東通原子力発電所敷地内断層の活動性等の評価に係る追加地質調査報告書の概要

東通原子力発電所敷地内断層の活動性等の評価に係る追加地質調査結果(要旨)

《調査結果》横ずれ断層に特徴的な構造の確認

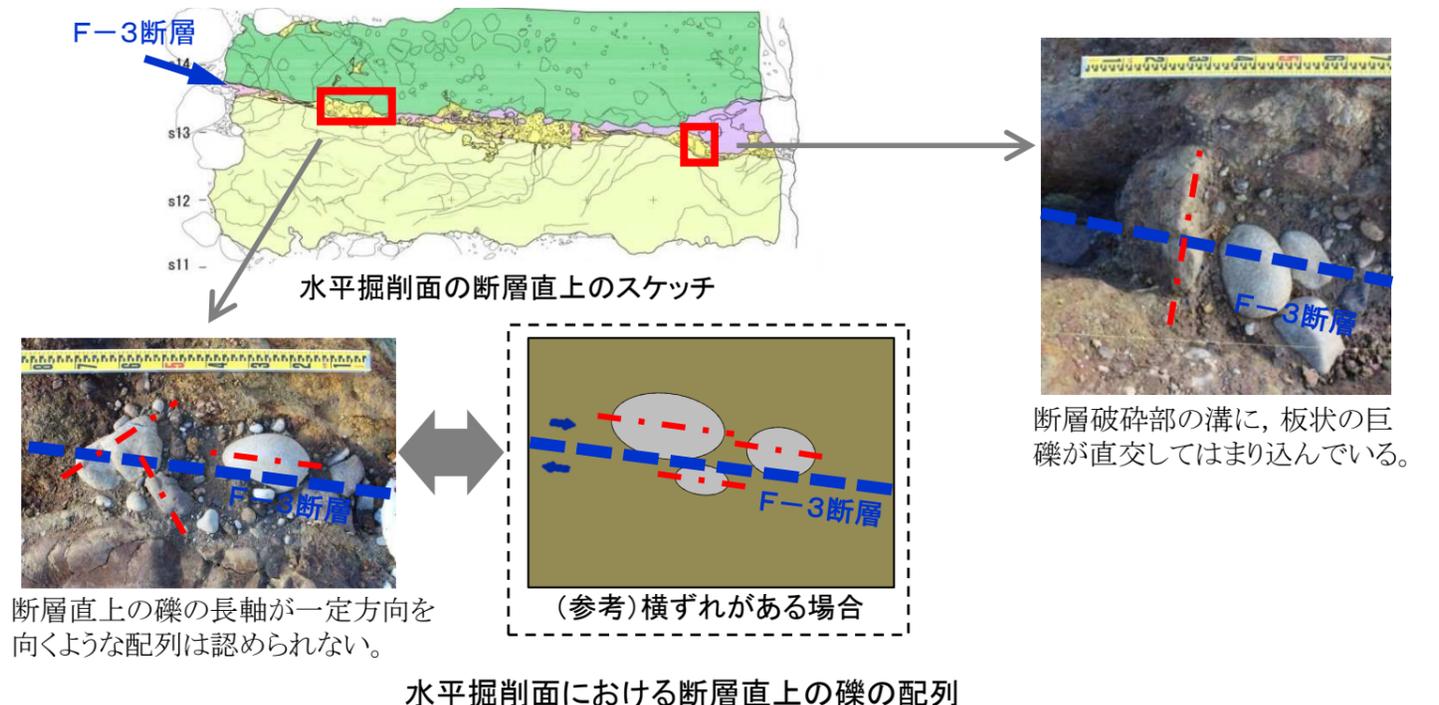
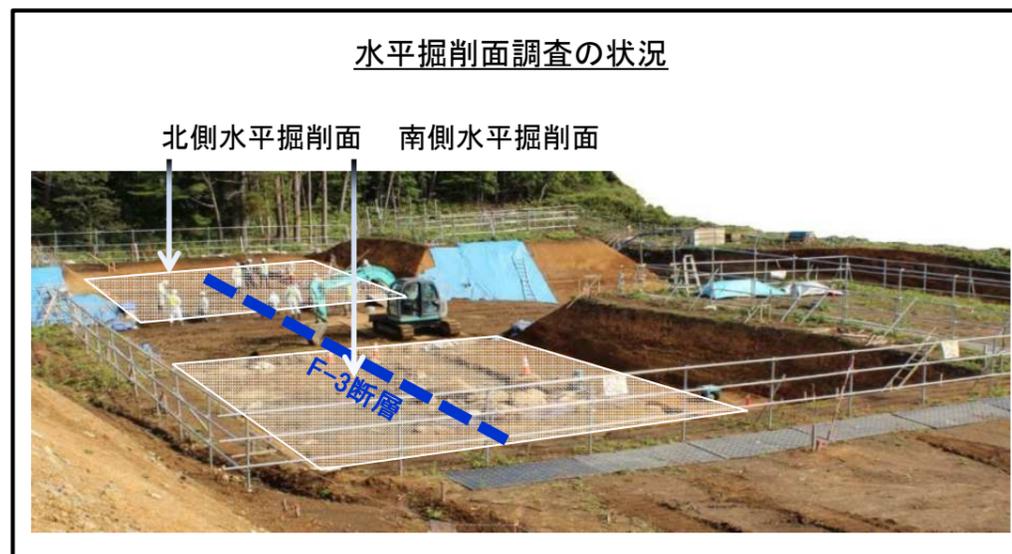
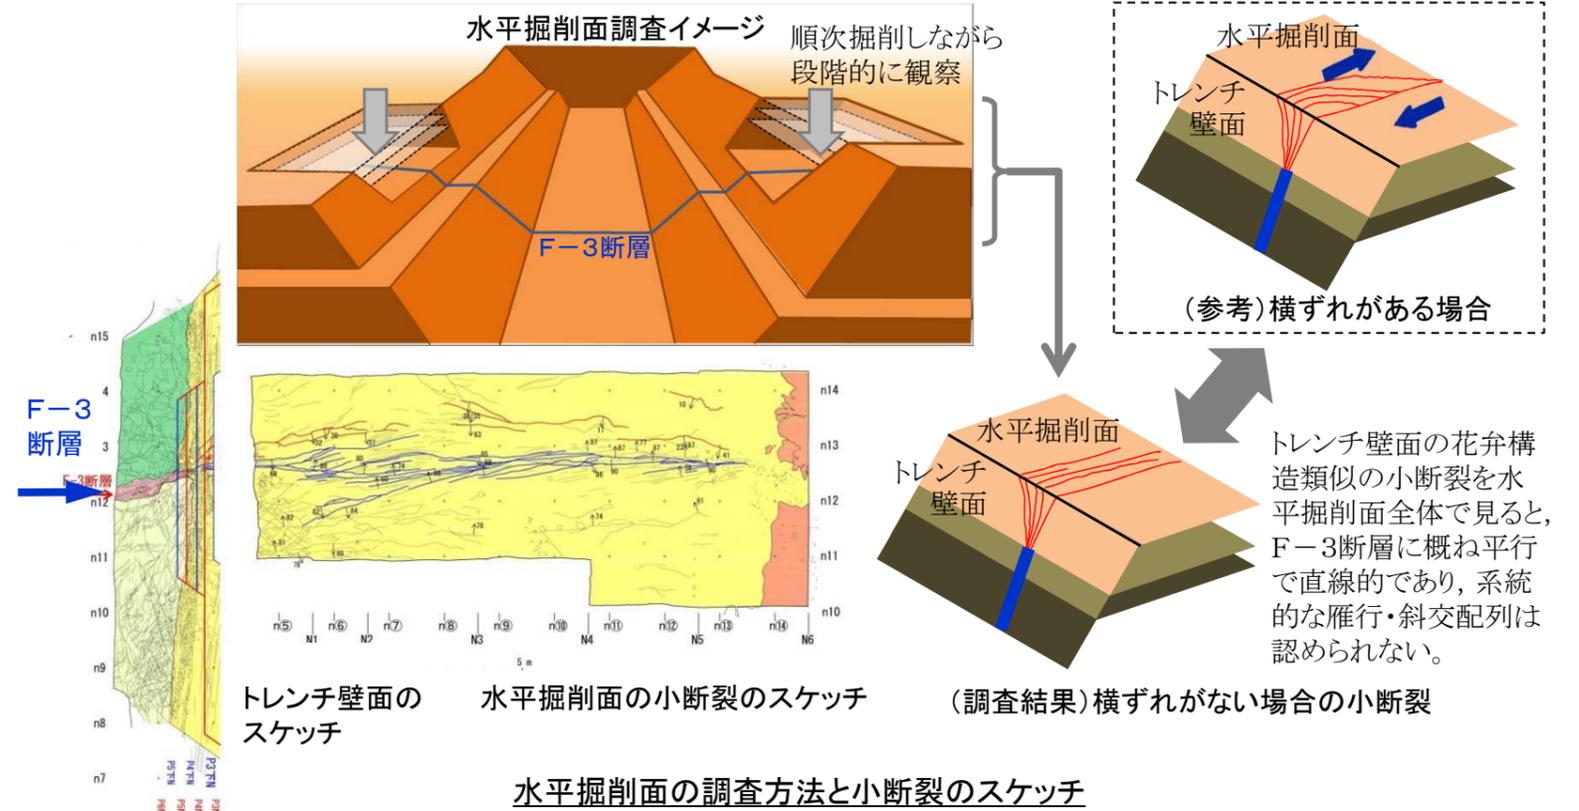
有識者会合の評価	判断の視点	<ul style="list-style-type: none"> <li>F-3断層を被覆する堆積層に、横ずれ断層運動に特徴的な花卉構造に類似した多数の小断裂が認められる。</li> <li>断層を被覆する砂礫層が断層沿いに落ち込み、断層に取り込まれた扁平礫の長軸が断層に平行に配列している。</li> </ul>
	評価	<ul style="list-style-type: none"> <li>F-3断層は縦ずれより大きな横ずれがあったと考えられ、横ずれ断層の活動が認められることから、活断層である可能性が否定できない。</li> </ul>
追加地質調査	調査内容	<ul style="list-style-type: none"> <li>トレンチ調査</li> <li>ボーリング調査</li> <li>水平掘削面調査</li> </ul>
	調査結果	<ul style="list-style-type: none"> <li>地盤ブロックの3次元X線CT画像解析</li> <li>花卉構造に類似した小断裂は、水平面で見ると、断層に概ね平行・直線的で、雁行配列や斜交等の横ずれを示唆する断裂はない。</li> <li>断層直上とその周囲の礫は、横ずれ断層運動を受けたような長軸の一定方向の配列、水平回転を受けた痕跡等はない。</li> <li>地層や切断礫のずれは、縦ずれが主体であることを確認した。</li> </ul>
	評価	<ul style="list-style-type: none"> <li>横ずれ断層に特徴的な構造は認められなかったことから、F-3断層は横ずれ主体の活断層ではない。</li> </ul>

F-3断層を確認したトレンチで水平掘削面調査を行い、トレンチ壁面で花卉構造に類似しているとされた小断裂の水平掘削面での形状、断層直上とその周囲の礫の状況等を詳細に観察した結果、小断裂の雁行や斜交、礫の配列の定向性等、横ずれを示す特徴は認められなかった。

F-9断層東側の岩盤劣化度区分と地形の高まり(上下方向を強調)

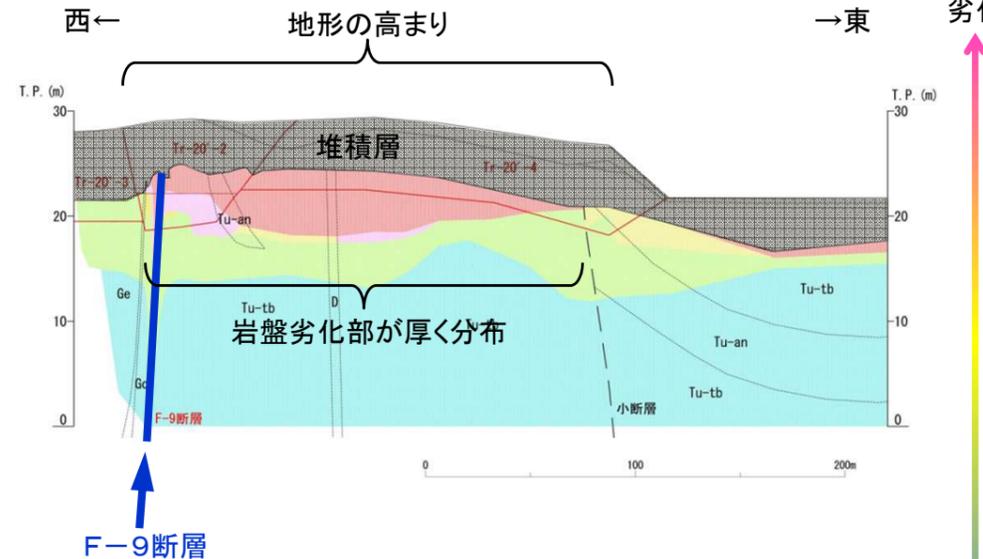
有識者会合の評価	判断の視点	<ul style="list-style-type: none"> <li>• F-9断層を境として東側(海側)の地形が高くなっている。</li> <li>• 断層を境とした基盤上面の高度差と地表面の高度差に差があり, 累積性を有する可能性がある。</li> <li>• 断層東側の高まりは横ずれによってもみ上げられたもの。</li> </ul>
	評価	<ul style="list-style-type: none"> <li>• F-9断層は地形の高まりを形成し, 変位・変形に累積性があると考えられるため, 活断層である可能性が否定できない。</li> </ul>
追加地質調査	調査内容	<ul style="list-style-type: none"> <li>• トレンチ調査</li> <li>• ボーリング調査</li> <li>• 体積変化算定手法</li> </ul>
	調査結果	<p>《調査結果1》</p> <ul style="list-style-type: none"> <li>• F-9断層東側には岩盤劣化部が広い範囲で厚く分布しており, 概ね地形の高まりに対応している。</li> <li>• 岩盤劣化部は体積膨張を生じている。</li> <li>• 堆積層の構造等を精査した結果, 変位・変形の累積性は認められない。</li> </ul> <p>《調査結果2》</p> <ul style="list-style-type: none"> <li>• ボーリングコアの断層面の条線の向きを測定した結果, 断層が縦ずれ主体であることを確認した。</li> </ul>
	評価	<ul style="list-style-type: none"> <li>• F-9断層東側の地形の高まりは, 岩盤劣化部の体積膨張等により形成され, 第四系の変位・変形に累積性も認められない。</li> <li>• 横ずれ主体の断層ではないことから, 活断層ではない。</li> </ul>

F-9断層の東側(海側)には, 体積膨張する性質を有する岩盤劣化部が広い範囲で厚く分布して, 概ね地形の高まりに対応していることから, 地形の高まりは岩盤劣化部の体積膨張により形成されたと判断する。

変動地形の可能性があると指摘された箇所(上図の赤線周辺)とトレンチ調査位置

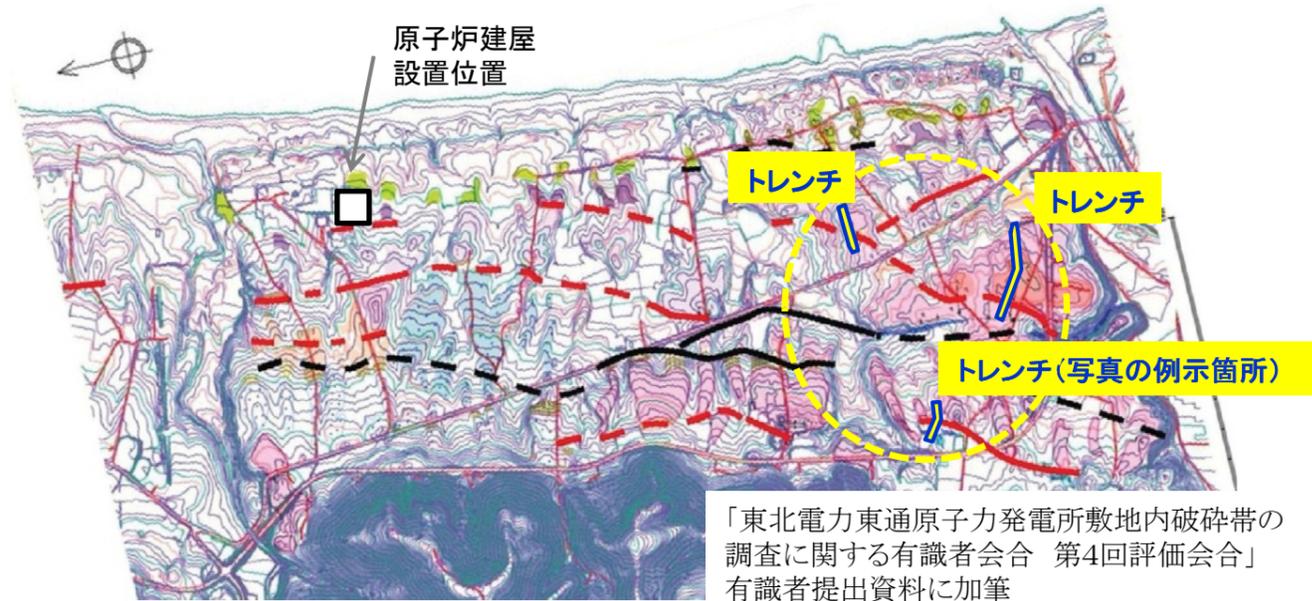
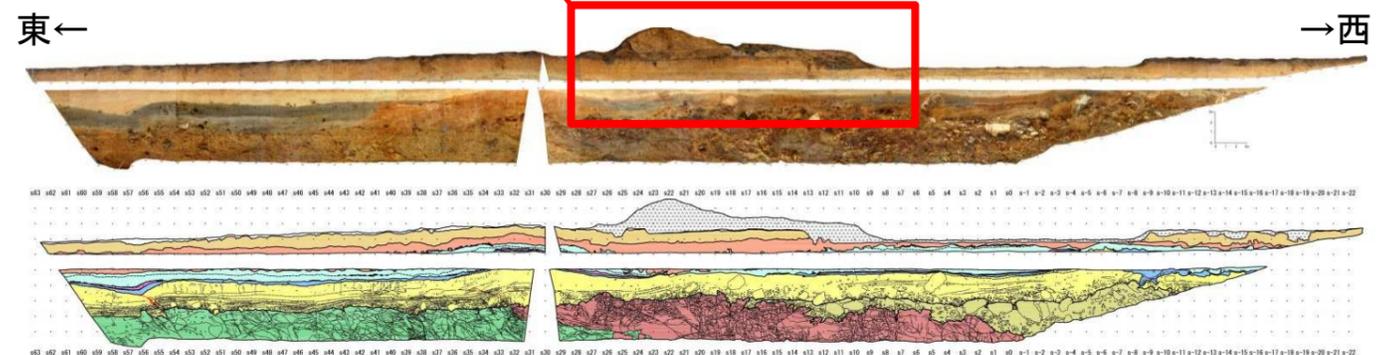
有識者会合の評価	判断の視点	<ul style="list-style-type: none"> <li>敷地内の一部に断層変位地形が認められる。</li> <li>断層の活動度は低いと考えられ、断層変位地形が認められないことをもって活断層の存在を否定することは困難と考える。</li> </ul>
	評価	<ul style="list-style-type: none"> <li>敷地内に断層変位地形がある。</li> </ul>
追加地質調査	調査内容	<ul style="list-style-type: none"> <li>空中写真判読</li> <li>数値標高モデルデータによる詳細地形分析</li> <li>トレンチ調査</li> <li>ボーリング調査</li> <li>地表地質踏査</li> </ul>
	調査結果	<ul style="list-style-type: none"> <li>断層の活動を示唆するリアメント、変動地形の可能性のある地形は認められない。</li> <li>変動地形の可能性があると指摘された地形の下方には、地形と対応する断層等は認められない。</li> <li>一部人工改変による地形を確認した。</li> </ul>
	評価	<ul style="list-style-type: none"> <li>詳細地形判読等によっても変動地形は認められない。</li> <li>変動地形の可能性があると指摘された箇所においても、該当する断層は存在していないことから、断層活動と関係のある地形ではない。</li> </ul>

変動地形の可能性があると指摘された箇所に対応してトレンチ調査を行ったが、地形の下方には該当する断層は存在していないことから、断層活動と関係のある地形ではない。

地表の形状からその下方に断層がある可能性を指摘されていたが、トレンチ調査の結果、地形と対応する断層は確認されなかった。  
 (左写真中の青色円の付近に、断層が存在する可能性が指摘されたが、実際には断層はない。)

断層破碎部の固結・岩石化の確認位置と状況写真

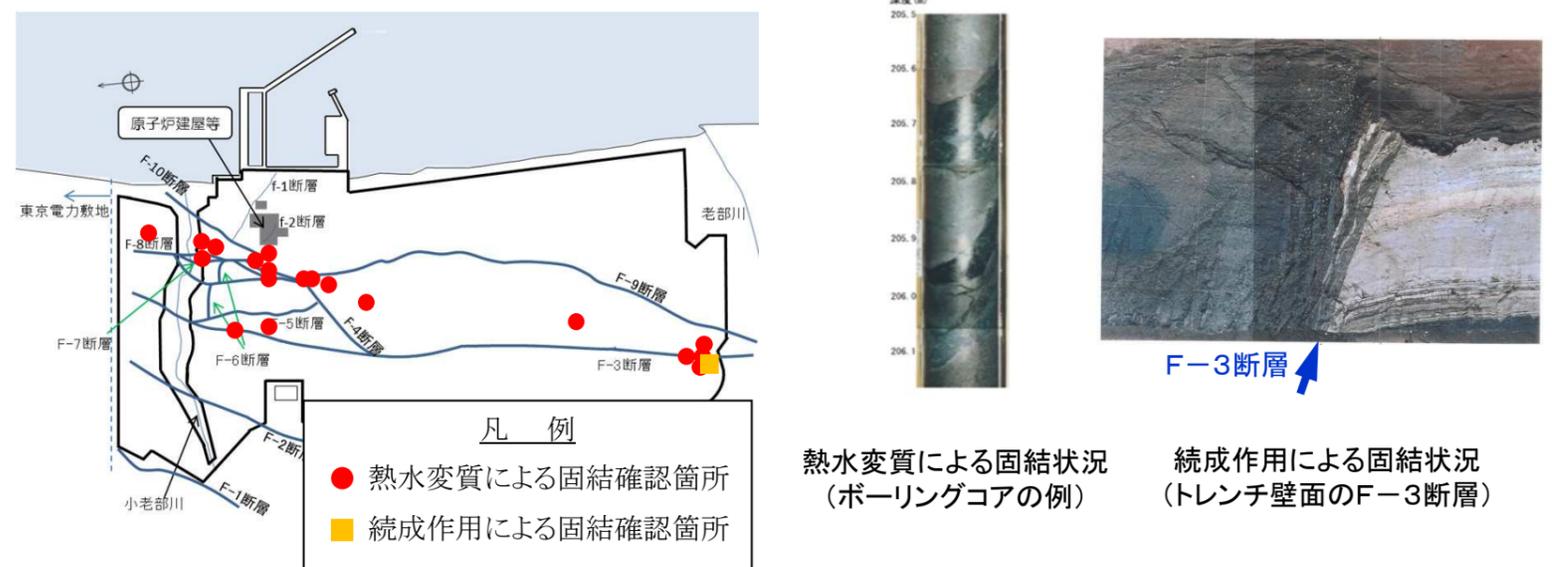
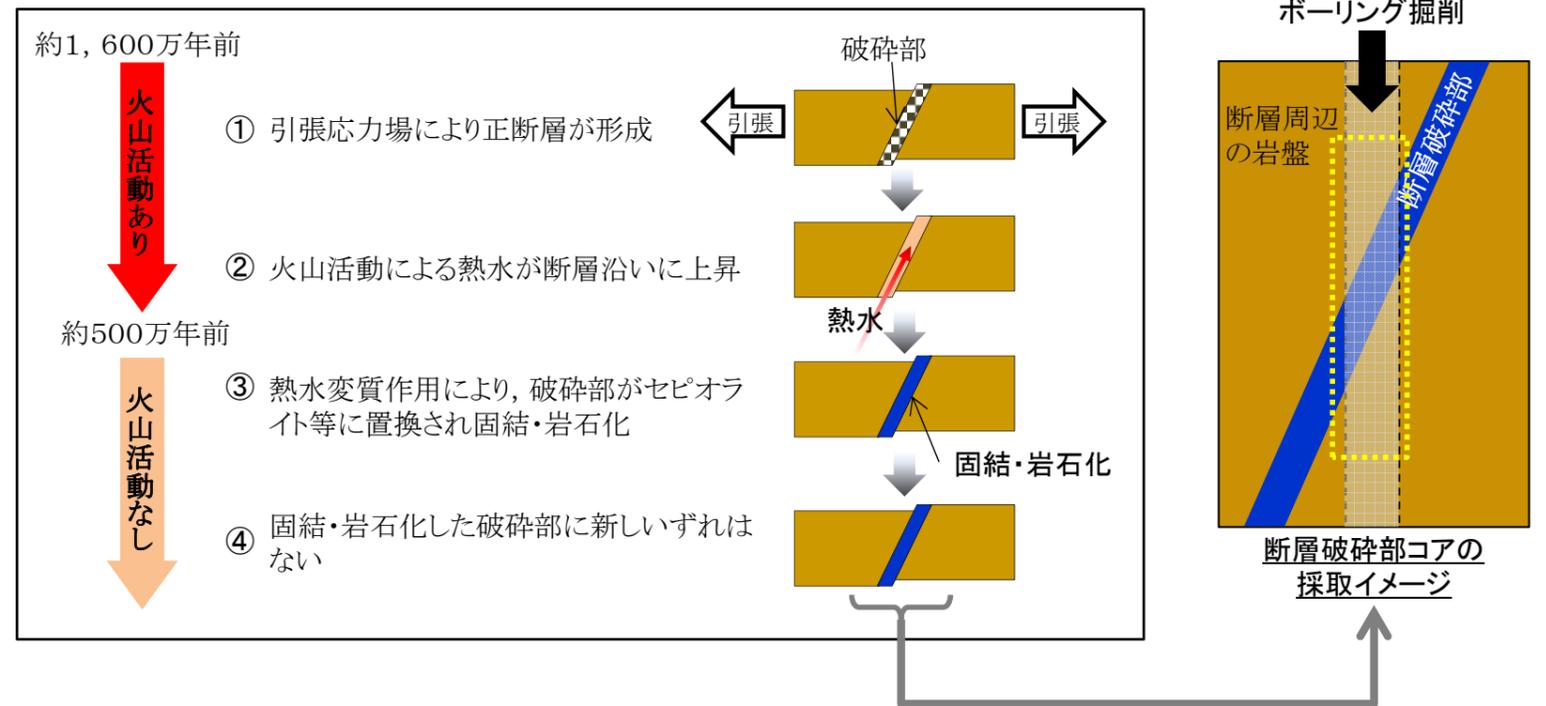
有識者会合の評価	判断の視点	<ul style="list-style-type: none"> <li>断層が活動した後にその破碎部が固結していく過程などの客観的な根拠が明確でない。</li> <li>敷地の断層がその周囲を含め確実に固結しているのかのデータ等が明確でない。</li> </ul>
	評価	<ul style="list-style-type: none"> <li>断層破碎部の固結・岩石化を根拠に活動性を否定することは困難である。</li> </ul>
追加地質調査	調査内容	<ul style="list-style-type: none"> <li>ボーリング調査</li> <li>理化学分析</li> <li>X線回折分析</li> </ul>
	調査結果	<ul style="list-style-type: none"> <li>断層破碎部が固結・岩石化している箇所を複数確認。</li> <li>固結破碎部は、断層沿いに上昇した熱水によってセピオライト等に置換された後に固結・岩石化した変質岩。</li> <li>熱水変質作用の時期は、新第三紀中新世(約500万年前より以前)。</li> <li>続成作用(時間をかけて固まること)により固結・岩石化した断層破碎部も確認された。</li> </ul>
	評価	<ul style="list-style-type: none"> <li>固結・岩石化は、新第三紀中新世の熱水変質作用の時期以降に断層活動がないことを明示。</li> <li>断層破碎部の固結状況から、敷地内の断層は、少なくとも第四紀後期更新世以降は活動していない。</li> </ul>

ボーリング調査により、敷地内断層の破碎部が固結・岩石化している箇所が複数認められ、理化学分析等から、断層沿いに上昇した熱水によってセピオライト等に置換された後に固結・岩石化した変質岩であることを確認した。この地域の火山活動時期との関係から、熱水変質作用の時期は新第三紀中新世(約500万年前より以前)であり、固結・岩石化した部分に新しいずれがないことから、敷地内断層の第四紀後期更新世以降の活動はない。

第四系変状が確認されたトレンチの例

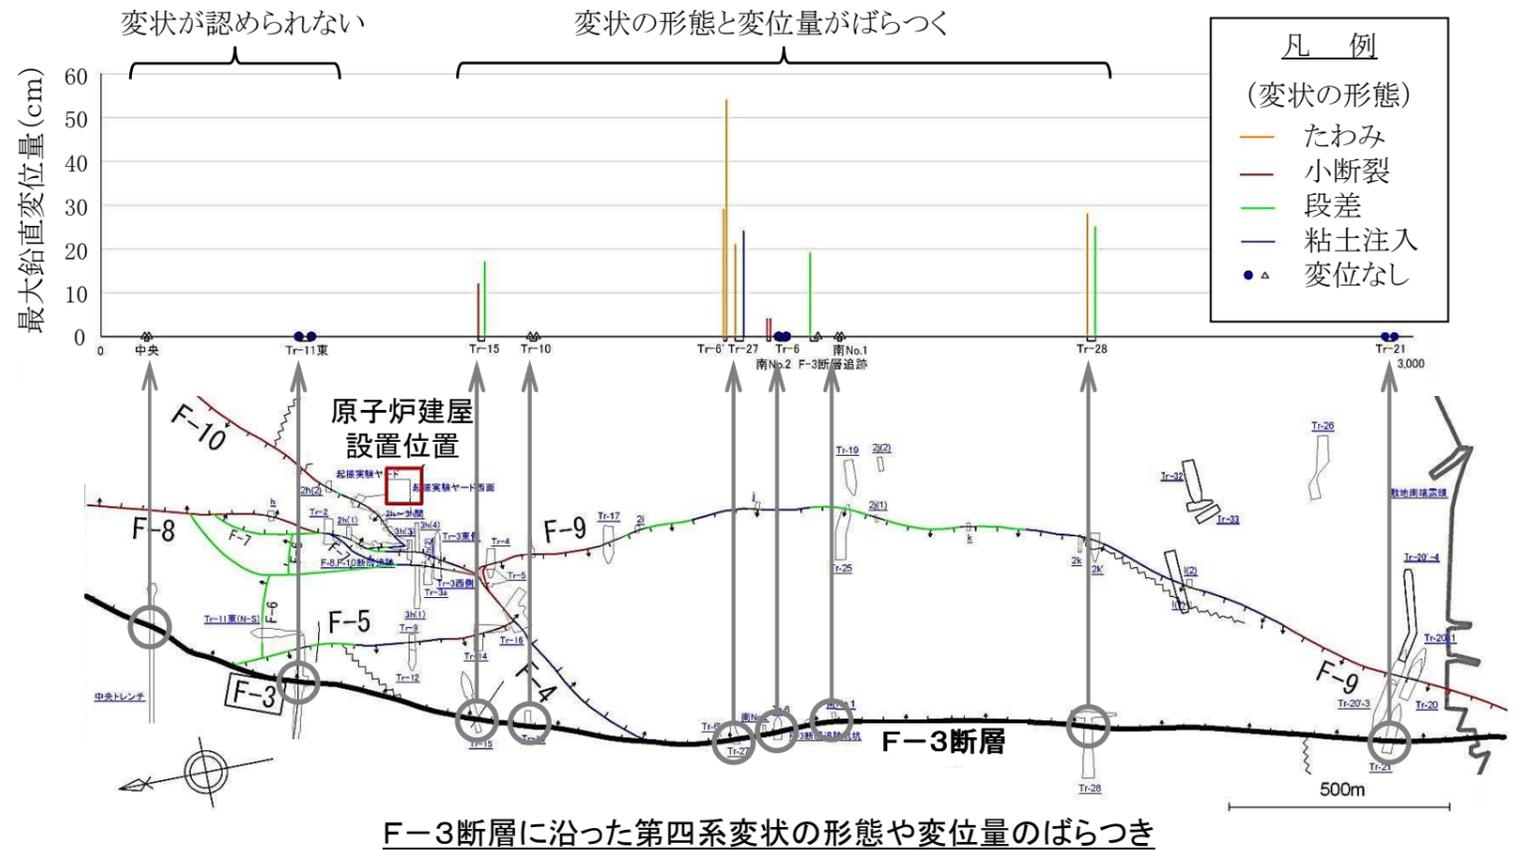
有識者会合の評価	判断の視点	<ul style="list-style-type: none"> <li>敷地内の主要な断層等には、断層を覆う後期更新世の地層の変位・変形が系統的に認められる。</li> <li>基盤に断層が存在しなくとも、後期更新世の地層に断裂が存在する等疑わしい場合には、活断層の可能性はある。</li> </ul>
	評価	<ul style="list-style-type: none"> <li>敷地内の主要な断層等には、断層を覆う後期更新世の地層の変位・変形が系統的に認められ、この変位・変形が系統的に認められる断層は、活断層または活断層の可能性のある断層である。</li> </ul>
追加地質調査	調査内容	<ul style="list-style-type: none"> <li>トレンチ調査</li> <li>既往のボーリング調査、トレンチ調査のデータの再整理</li> </ul>
	調査結果	<ul style="list-style-type: none"> <li>同一断層でも変状が認められない区間が必ず存在し、変状が全線にわたって連続する断層はない。</li> <li>変状箇所下方の基盤に断層が存在しない箇所がある。</li> <li>変状が東西方向の走向の小断層にも認められる。</li> <li>断層の走向方向での変状の形態、ずれの性状、変位・変形の量等にばらつきが認められ、断層に沿う変状の連続性は乏しい。</li> </ul>
	評価	<ul style="list-style-type: none"> <li>第四系変状の特徴は、直下の新第三系中の断層の活動に関連して形成されたものではないことを示す。</li> <li>敷地内の断層を被覆する第四系に認められる変状は、断層活動により形成されたものではない。</li> </ul>

断層を被覆する第四系に認められる変状は、断層の走向方向に認められる変状の形態、変位・変形の量等にばらつきが認められ、断層に沿う変状の連続性は乏しい。

第四系変状下方の基盤に断層が存在せず、断層とは無関係に形成されたと考えられる箇所がある。その箇所では、第四系変状の分布とその下方の岩盤劣化部の上面の盛り上がりとが対応している。

f-1断層の活動性の評価

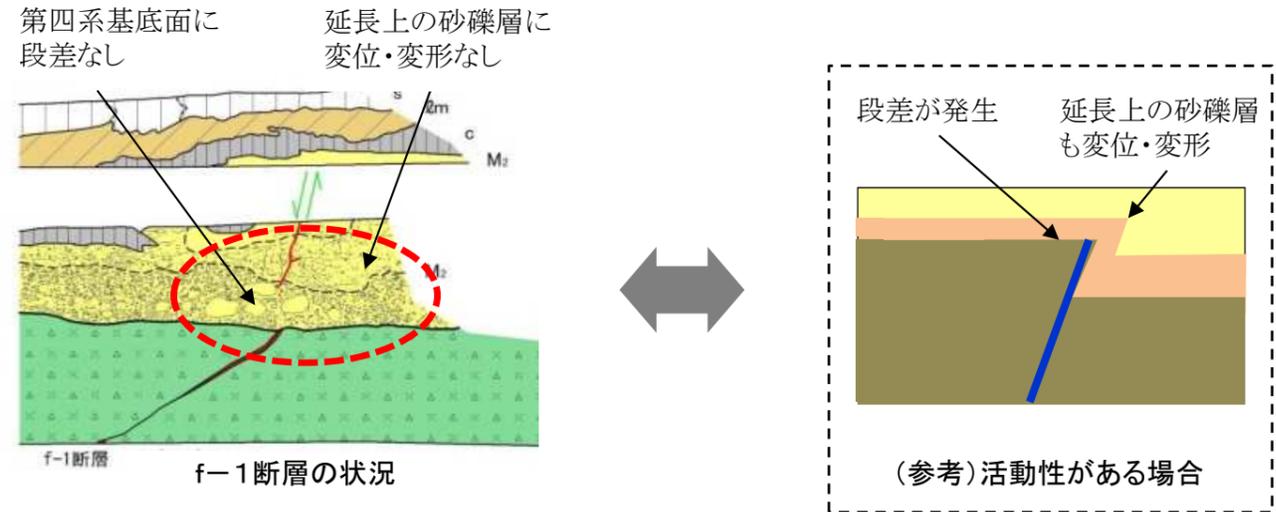
有識者会合の評価	判断の視点	<ul style="list-style-type: none"> <li>同様の走向・傾斜を持つ東京電力敷地内のL系断層が第四紀後期更新世の地層に変位・変形を及ぼしている。</li> <li>第四紀後期更新世の地層に変形を及ぼしているF-10断層のごく近傍に位置する。</li> </ul>	
	評価	<ul style="list-style-type: none"> <li>今後実施される調査結果に基づき安全性を判断する。</li> </ul>	
追加地質調査	調査内容	《f-1断層》 ・トレンチ調査 ・ボーリング調査 ・数値解析	《f-2断層》 ・既存データの確認
	調査結果	<ul style="list-style-type: none"> <li>f-1断層は, 形成は新第三紀鮮新世以前で, 第四系基底面に段差がない。</li> <li>f-1断層はF-10断層に切られ連続しないため, 形成は新第三紀鮮新世以前。</li> <li>数値解析により, f-1断層と小断層に挟まれた岩盤劣化部の体積膨張を再現し, 第四系変状の発生を確認。</li> </ul>	<ul style="list-style-type: none"> <li>f-2断層は, f-1断層と走向・傾斜が類似しており, 形成時期は新第三紀鮮新世以前。</li> <li>f-2断層は, 新第三系中で消滅し, 第四系基底面に変位・変形なし。</li> </ul>
	評価	<ul style="list-style-type: none"> <li>f-1断層は第四系基底面に変位を与えていないこと等から, また, f-2断層は新第三系中で消滅すること等から, 「将来活動する可能性のある断層等」に該当しない。</li> <li>F-10断層の第四紀後期更新世以降の活動性がないため, F-10断層に伴いf-1断層が動く可能性は考慮しない。</li> </ul>

f-1断層は, 第四系の基底面に段差がないこと等から, 第四紀後期更新世以降の活動性はなく, 「将来活動する可能性のある断層等」には該当しない。

岩盤劣化による体積膨張比の増加の関係

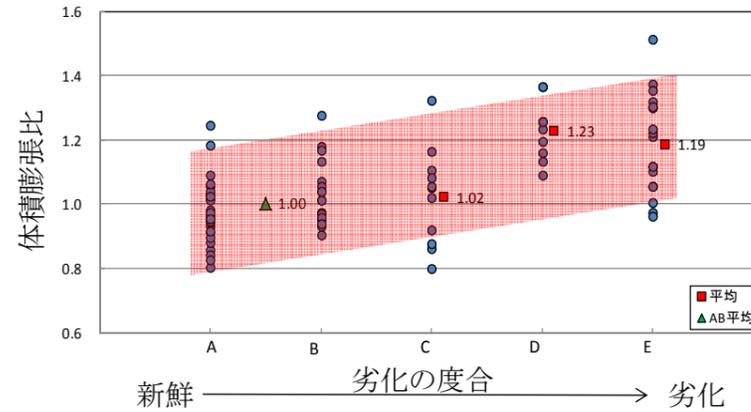
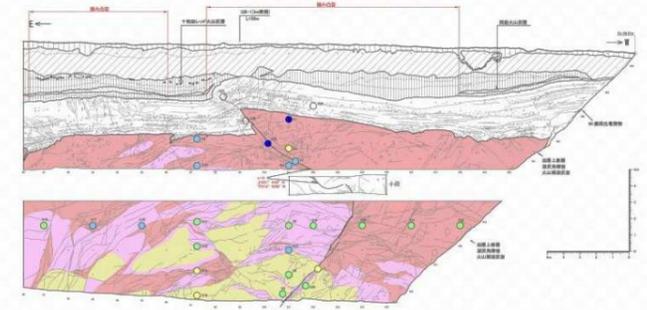
有識者会合の評価	判断の視点	<ul style="list-style-type: none"> <li>• 第四系に認められる変状の主な成因を膨潤とすることは、トレンチ法面等の膨張の様子が確認されないこと、水位上昇に伴う痕跡等が確認されないこと等から合理的ではない。</li> </ul>		
	評価	<ul style="list-style-type: none"> <li>• 第四系に認められる変状の主な成因が、粘土鉱物を含む基盤岩や断層内物質が、水分を含み膨張した「膨潤」であるとの主張は合理的ではない。</li> </ul>		
追加地質調査	調査内容	<ul style="list-style-type: none"> <li>• 理化学分析</li> <li>• 物理試験</li> <li>• 体積変化算定手法</li> </ul>	<ul style="list-style-type: none"> <li>• 数値解析</li> </ul>	<ul style="list-style-type: none"> <li>• 類似事例(米国コロラド州)の調査</li> </ul>
	調査結果	<p>《調査結果1》</p> <ul style="list-style-type: none"> <li>• 岩盤劣化部には、粘土鉱物が多く含まれる。</li> <li>• 粘土鉱物の吸水膨張と、岩盤の風化に伴う膨張が関与し、岩盤劣化部が体積膨張を起こす。</li> </ul>	<p>《調査結果2》</p> <ul style="list-style-type: none"> <li>• 理化学分析等で求めた膨張比を用いて、岩盤の体積膨張現象が再現。</li> </ul>	<p>《調査結果3》</p> <ul style="list-style-type: none"> <li>• 粘土鉱物を含んだ岩盤が体積膨張することについて、東通と酷似。</li> </ul>
	評価	<ul style="list-style-type: none"> <li>• 第四系の変状の成因は、岩盤劣化部の体積膨張によるものであり、他の成因の可能性を考慮しても、最も合理性あり。</li> </ul>

ボーリングコアから採取した試料の理化学分析等から、劣化岩盤には粘土鉱物(モンモリロナイト, ハロイサイト)が多く含まれ、粘土鉱物の吸水膨張と岩盤の風化に伴う膨張が関与し、岩盤劣化部が体積膨張を起こす。
